Istzustand

Konzeptvorschlag

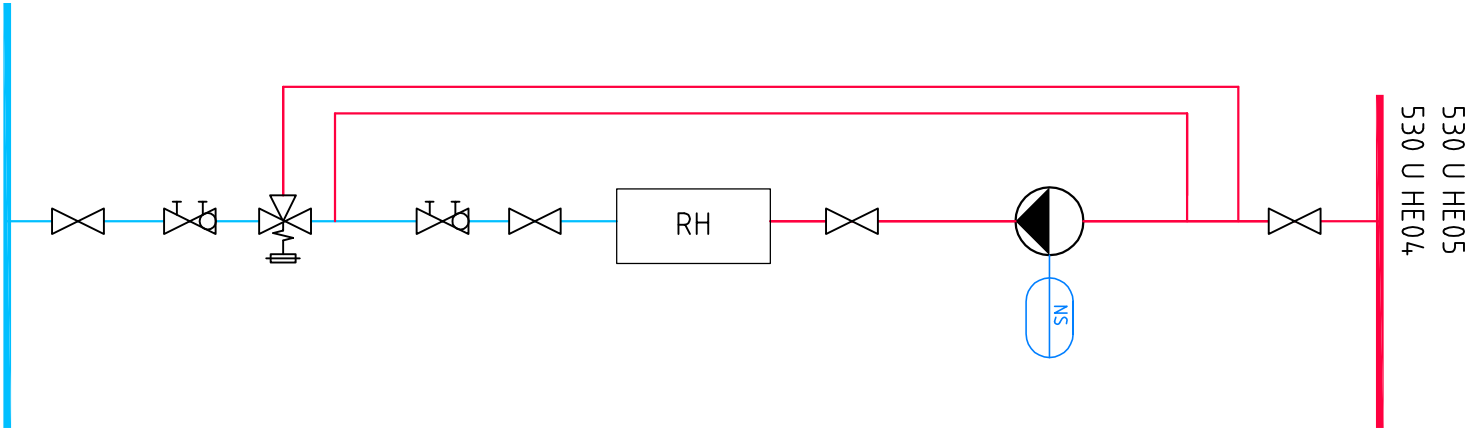
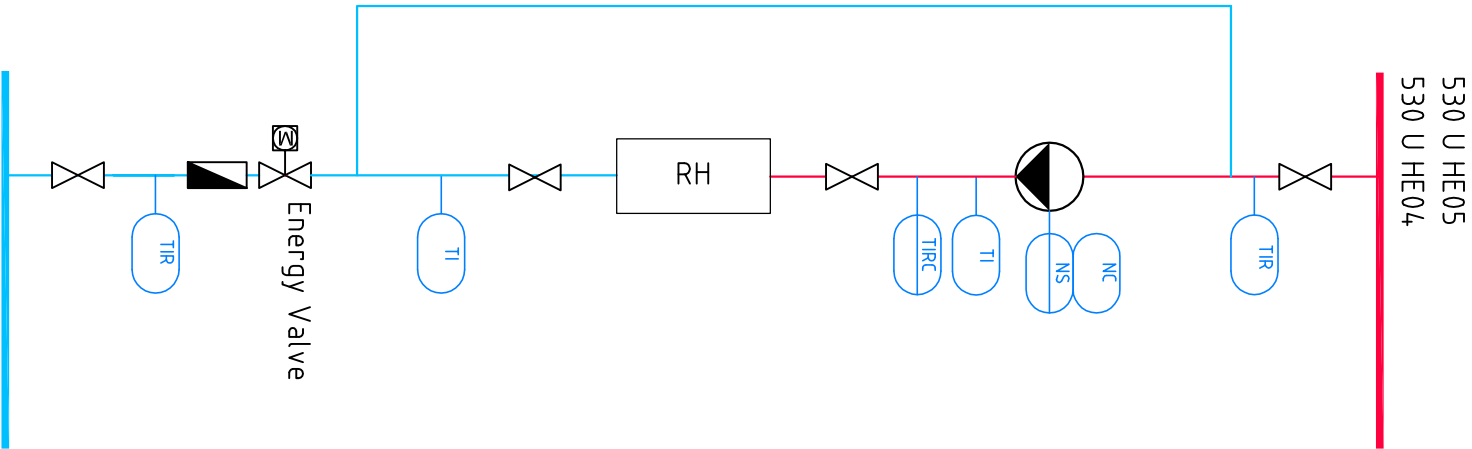
Abströmschaltung
mit Dreiwegeventil o. Hilfsenergie
(konstante Wassermenge)

Einspritzschaltung
mit Durchgangsventil
(variable Wassermenge)
